**AVIS RELATIF À LA PROTECTION
CONTRE LES EVENTUELS EFFETS NOCIFS ET NUISANCES
PROVOQUÉS PAR LES RAYONNEMENTS NON IONISANTS
GÉNÉRÉS PAR DES ANTENNES ÉMETTRICES STATIONNAIRES**

Commune : GENAPPE - Exploitant : PROXIMUS

Référence exploitant : 67LPG_02

Rapport n° 2325 / 2024

Vue d'élévation/Photo des antennes :

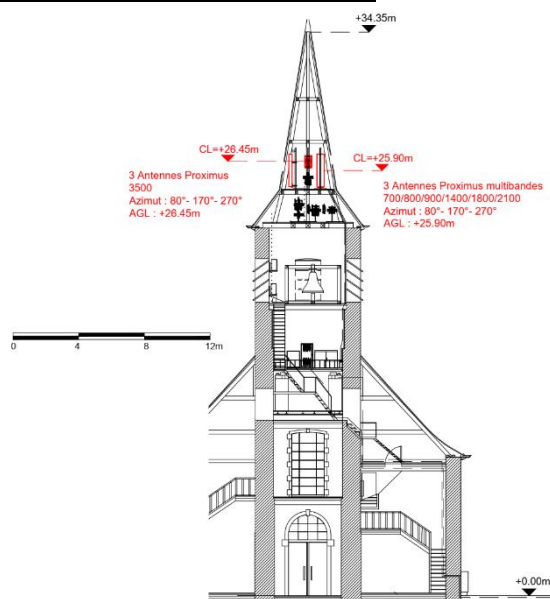
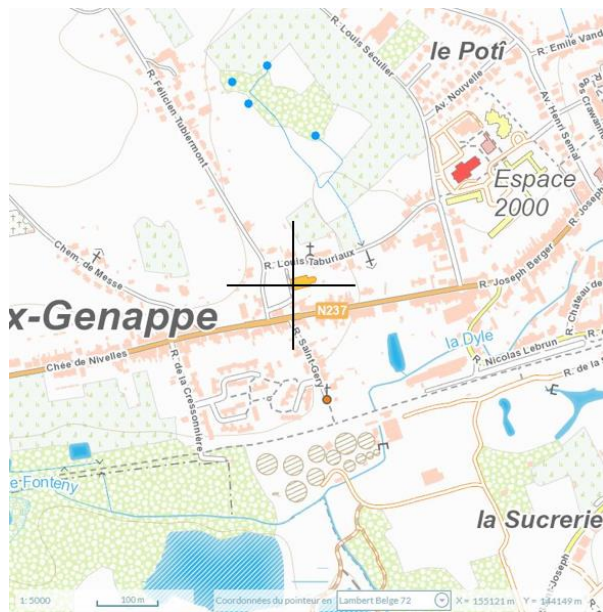
- le numéro du point de contrôle repris sur un des plans de la figure 1;
- le numéro du LS dans lequel se trouve le point de contrôle de la 1^{ère} colonne ;
- l'atténuation d'obstacle prise en compte pour le calcul de l'indice d'exposition dans le LS ;
- le résultat du calcul de l'indice d'exposition.

En ce qui concerne les antennes de l'installation mentionnées dans le tableau 1, la distance maximale à laquelle la limite pourrait être atteinte, à l'extérieur, est égale à 92,0 m. S'il n'y a pas de LS à une distance inférieure, les antennes respectent forcément la limite d'immission.

Dans le cas des LS situés à l'intérieur des bâtiments, une atténuation d'obstacle est prise en compte et il en résulte que la distance maximale à laquelle la limite pourrait être atteinte se réduit à 65,1 m.

Figure 2 : Vue en plan des installations d'antennes dans un rayon de 300 mètres autour de l'installation faisant l'objet de la demande d'avis

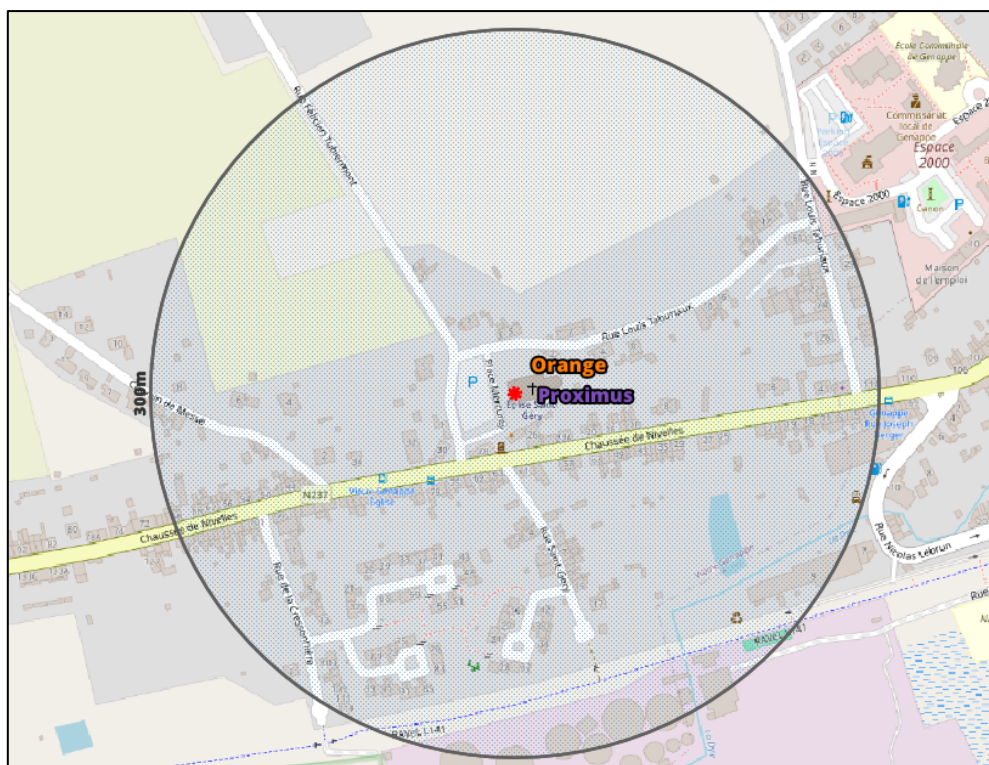
Le plan en projection verticale de la figure 2 indique la localisation des installations d'antennes émettrices stationnaires visées par le décret et situées dans un rayon de 300 mètres autour de l'installation référencée dans le paragraphe 2 et localisée au centre du cercle. Les données de localisation de ces antennes et les avis correspondant sont accessibles via le cadastre en ligne des antennes émettrices stationnaires⁶. Les installations prises en compte dans l'évaluation du respect de la limite cumulative sont les installations d'antennes émettrices déclarées en service par l'exploitant à la date du présent avis, à l'exception de l'installation référencée dans le paragraphe 2 et éventuellement d'autres installations ayant fait l'objet d'une demande d'avis à la même date et qui sont situées à l'intérieur de la zone de 300 mètres de rayon.

- a) il y a au plus 4 installations d'antennes émettrices stationnaires présentes dans la zone d'évaluation de 300 mètres de rayon représentée dans la figure 2, y inclus l'installation référencée dans le paragraphe 2 : la limite cumulative définie à l'article 4, §2 du décret est nécessairement respectée dans les lieux de séjour à l'intérieur de la zone d'évaluation de 300 mètres de rayon ;

- b) il y a exactement 5 installations d'antennes émettrices stationnaires présentes dans la zone d'évaluation de 300 mètres de rayon représentée dans la figure 2, y inclus l'installation référencée dans le paragraphe 2 et il existe, pour 3 ou 4 de ces installations, un avis attestant le respect de la limite abrogée de 3 V/m : la limite cumulative définie à l'article 4, §2 du décret est nécessairement respectée dans les lieux de séjour à l'intérieur de la zone d'évaluation de 300 mètres de rayon ;

- c) dans tous les autres cas, il a été vérifié que la limite cumulative définie à l'article 4, §2 du décret n'est pas dépassée dans les lieux de séjour sur base du nombre d'installations localisées dans la zone d'évaluation de 300 mètres de rayon représentée dans la figure 2, de leur localisation ainsi que des données inscrites dans la figure 1 et au paragraphe 4 du présent avis et dans les avis attestant le respect de la limite par installation ou de la limite abrogée de 3 V/m relatifs aux autres installations reprises dans la figure 2.

Compte tenu des considérations ci-dessus, il apparaît que l'intensité du rayonnement électromagnétique généré, dans les lieux de séjour situés dans un rayon de 300 mètres autour de l'installation référencée dans le paragraphe 2, par l'ensemble des antennes émettrices stationnaires de l'ensemble des exploitants du même site d'antennes émettrices stationnaires respecte la limite fixée à l'article 4, § 2 du décret.
